**PROJET DE PARC PHOTOVOLTAÏQUE AU SOL DU
DEFENS
COMMUNE DE FOX-AMPHOUX**

**Mémoire en réponse à l'avis de la Mission
Régionale de l'Autorité environnementale du
13/03/2023**

Mémoire en réponse à l'avis de la Mission Régionale de l'Autorité environnementale du 13/03/2023 sur le projet de parc solaire du Défens sur la Commune de Fox-Amphoux

Carte 1. Tracé hypothétique du raccordement du projet de Fox-Amphoux Le Défens au poste source

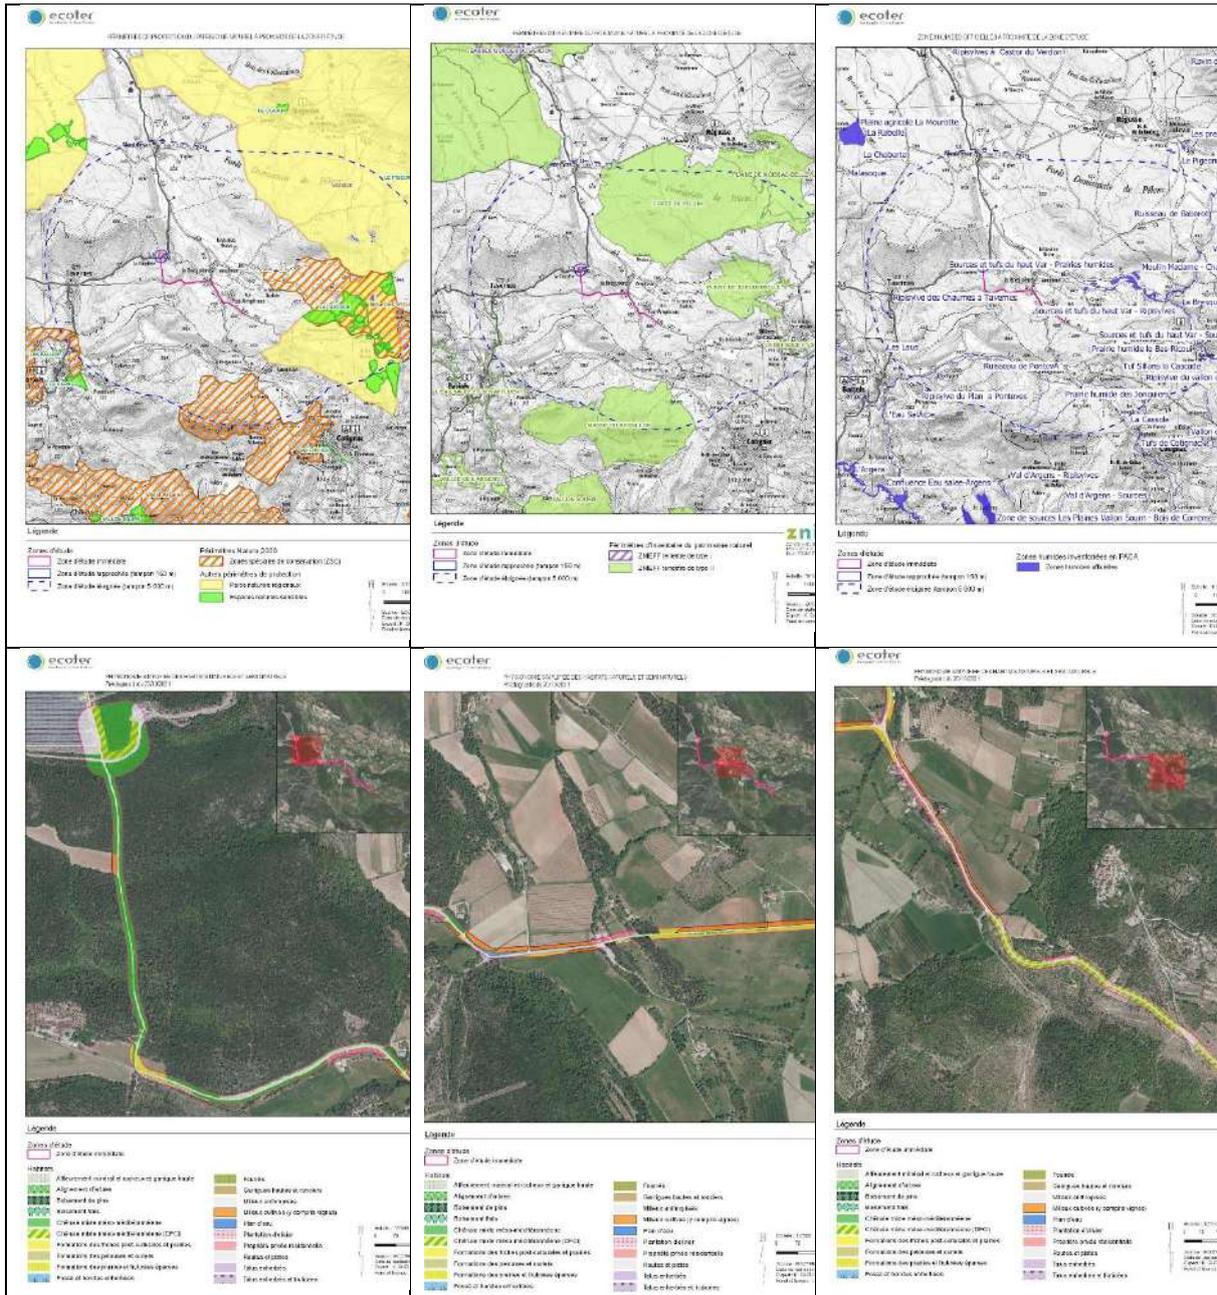
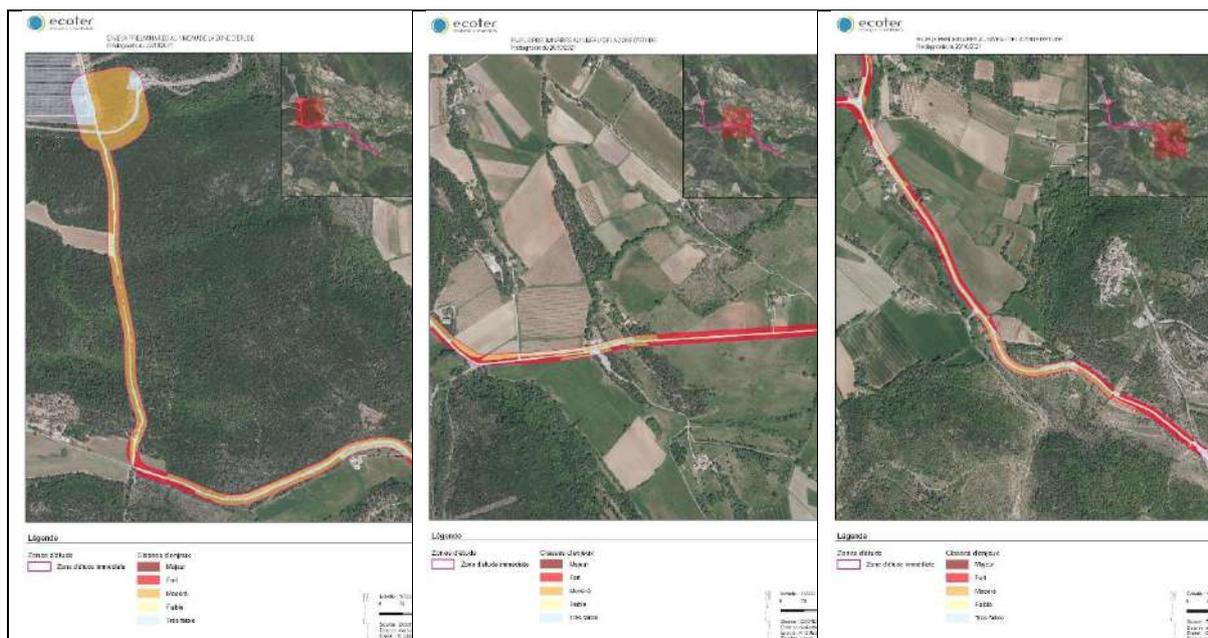
La MRAe recommande d'intégrer, dans le périmètre retenu pour l'analyse des impacts du projet, le tracé du raccordement au poste-source qui fait partie intégrante du projet et de compléter l'étude d'impact.

Le tracé du raccordement au poste source a été pris en compte dans le dossier d'étude d'impact : en effet, il figure notamment en p279 à 281.

Il est important de rappeler que ces travaux sont sous la maîtrise d'ouvrage d'ENEDIS qui se charge des différentes démarches associées à ce raccordement. Ce sont donc les équipes d'ENEDIS qui définiront le tracé exact dudit raccordement.

Le tracé prévisionnel que nous avons choisi suit les routes et chemins existants afin de limiter les impacts des travaux, comme il est d'usage dans les réalisations d'ENEDIS.

Par ailleurs, l'exercice de définir un tracé est complexe, d'autant plus que les postes source à proximité sont saturés, ce qui a justifié la révision du S3REnR de la région Sud PACA. Ce dernier a été approuvé en juillet 2022 et il prévoit notamment la création d'un nouveau poste source dans le haut Var. La zone identifiée dans le document correspond à la commune de Fox-Amphoux : nous avons donc défini une zone potentielle d'installation de ce poste source au regard de la présence de la ligne souterraine et des parcelles communales situées à proximité.

Superposition du projet et des enjeux écologiques globaux (tous groupes confondus).

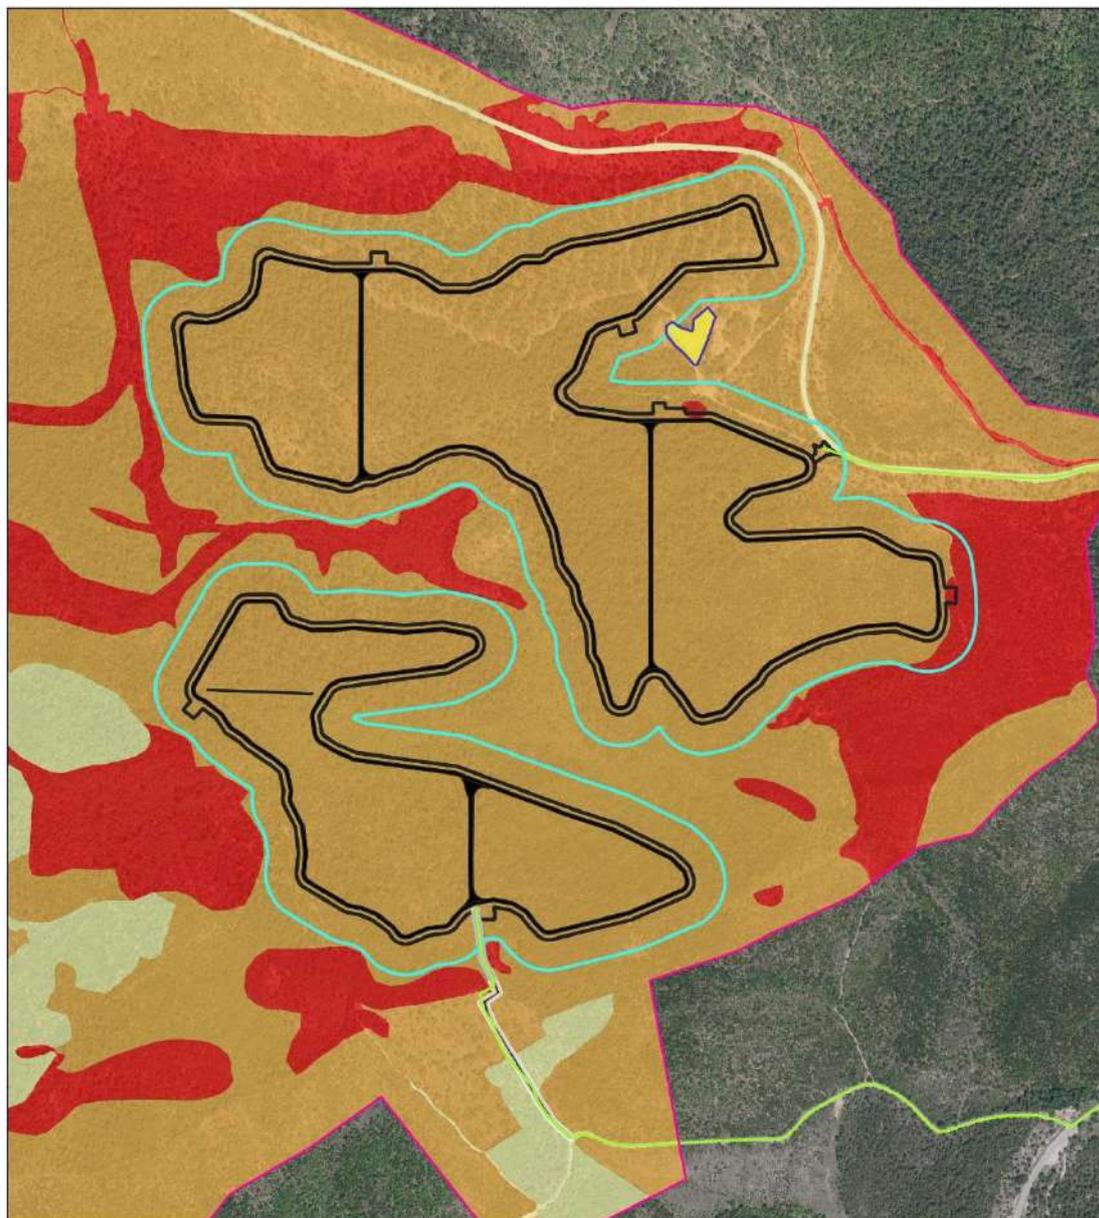
La MRAe recommande d'intégrer dans le dossier, la quantification des impacts bruts et un complément cartographique couvrant la totalité de la zone d'étude pour chaque groupe biologique, en regard de l'emprise du projet et des travaux de réalisation.

Les cartes ci-après font figurer les enjeux pour chaque compartiment, superposés avec les emprises de la piste externe SDIS (correspondant à l'emprise la plus large défrichée) et de l'obligation légale de débroussaillage de 50 mètres à partir de la clôture. Les enjeux relatifs au raccordement se situent en page précédente en réponse à la recommandation n°1 de la MRAe.

Concernant l'accès à la zone sud, qui n'avait pas été analysé dans le dossier initial, des prospections naturalistes ont été menées en 2022 sur cette zone, il en ressort des enjeux faibles à modérés au niveau de l'accès (cf carte p11 de la présente note). Le volet naturaliste a fait l'objet d'une mise à jour de ces éléments et sera disponible notamment dans le dossier de demande de dérogation à la destruction d'espèces protégées.

Par ailleurs, effectivement, le dossier d'étude d'impact ne disposait pas d'une carte couvrant la totalité de la zone d'études et le projet avec les zones de défrichement et d'obligations légales de débroussaillage. Elles figurent ci-après à différentes échelles.

Superposition du projet et des enjeux écologiques globaux (tous groupes confondus). Pour une meilleure compréhension, se référer à la carte « synthèse des enjeux » présentée à la fin de l'état initial de l'étude d'impact.

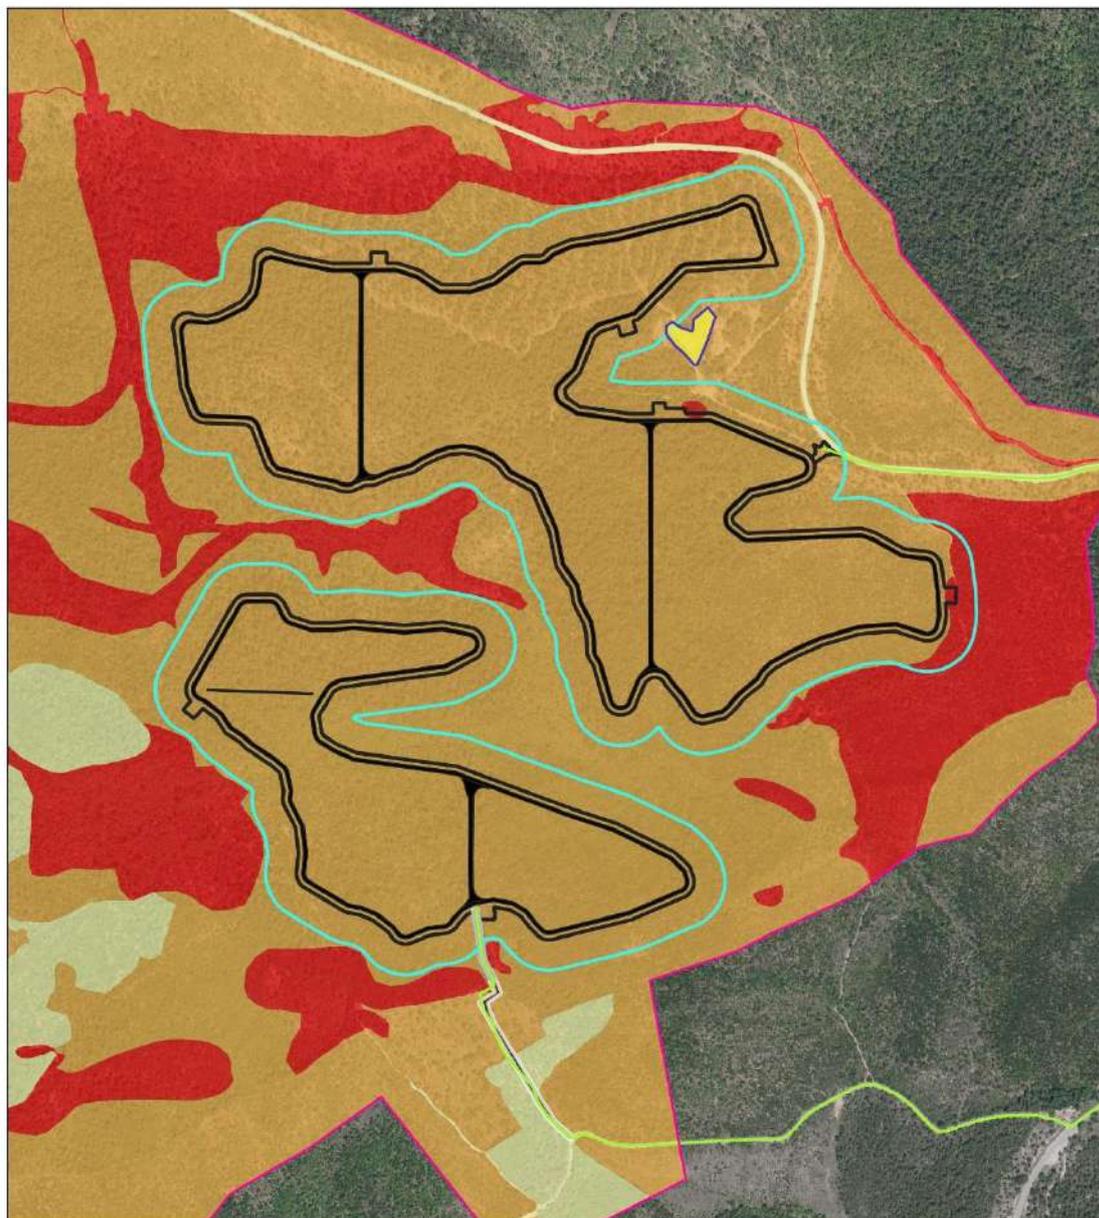
La quantification et la caractérisation des impacts bruts pour l'ensemble des groupes biologiques est nécessaire ainsi que l'intégration d'un complément cartographique couvrant la totalité de la zone d'étude (défrichement et OLD)

La quantification des impacts bruts pour les différents groupes biologiques fait l'objet d'un **développement** dans le cadre du dossier de demande de dérogation **en cours de rédaction** par ECOTER.

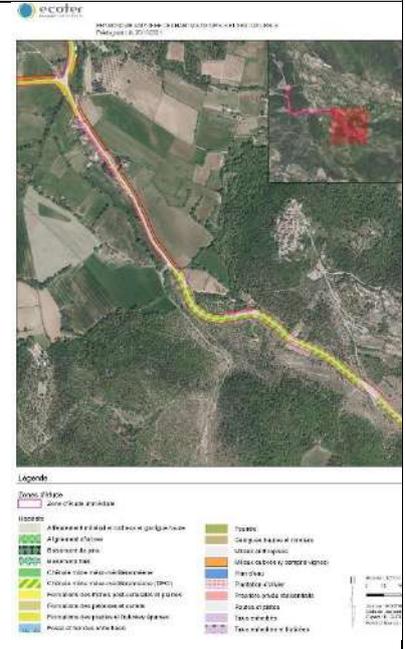
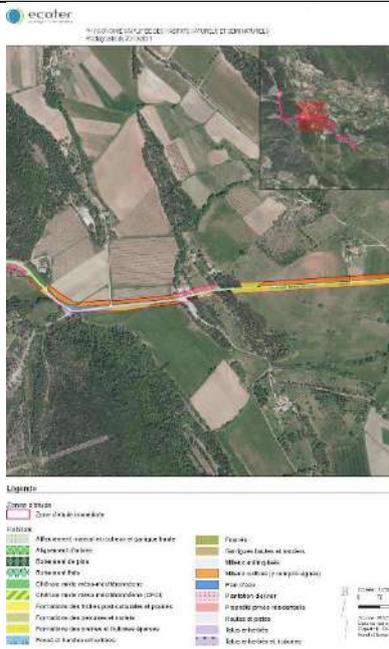
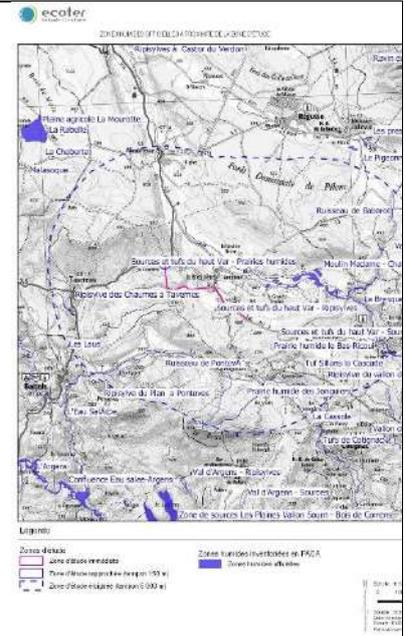
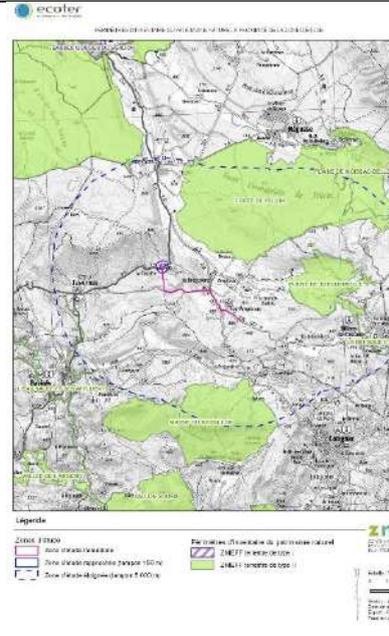
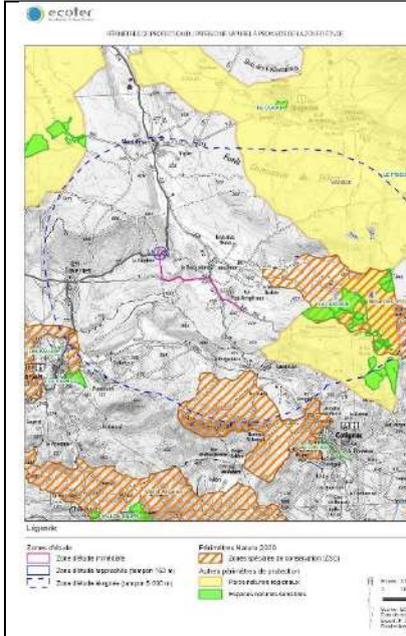
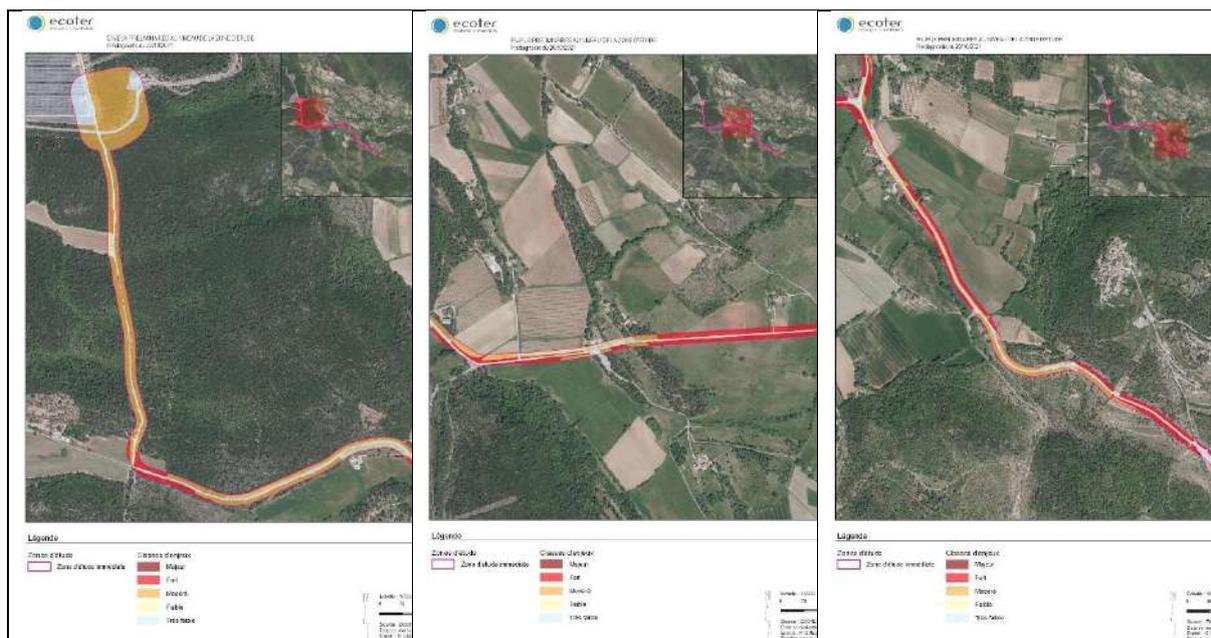
La prise en compte du tracé du raccordement au poste source doit être intégré à l'étude d'impact.

Le tracé du raccordement au poste source a été pris en compte dans le dossier d'étude d'impact : en effet, il figure notamment en p279 à 281.

Figure 3: Corridors écologiques identifiés au DOCOB (source: étude d'impact)

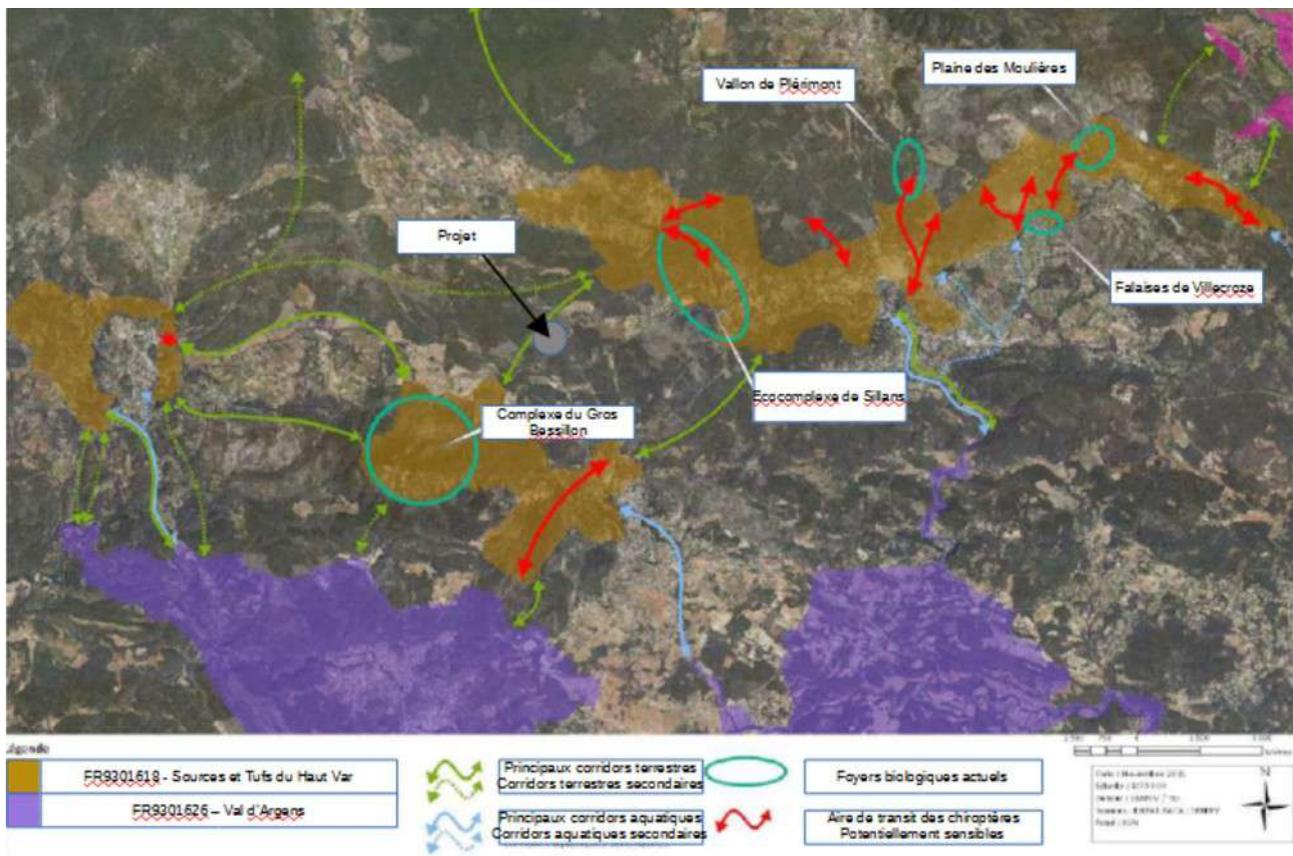
Une étude des continuités écologiques est présentée dans le dossier, évaluant les liens fonctionnels entre le secteur du projet et les ensembles naturels environnants. Elle conclut que « *la conception du projet s'envisageant sous deux entités¹⁶ permettra la préservation d'un des bras du vallon de Garresse, corridor identifié de déplacement pour la faune à l'échelle locale. Cette configuration d'implantation en deux entités favorise donc une perméabilité du projet ayant un rôle bénéfique sur les continuités écologiques* », mais la MRAe constate qu'aucun argumentaire n'étaye cette affirmation.

Dans ce contexte, la MRAe considère qu'une étude plus approfondie de la question des continuités écologiques est nécessaire, dans le cadre de l'évaluation des liens fonctionnels entre le secteur du projet et les ensembles naturels environnants.
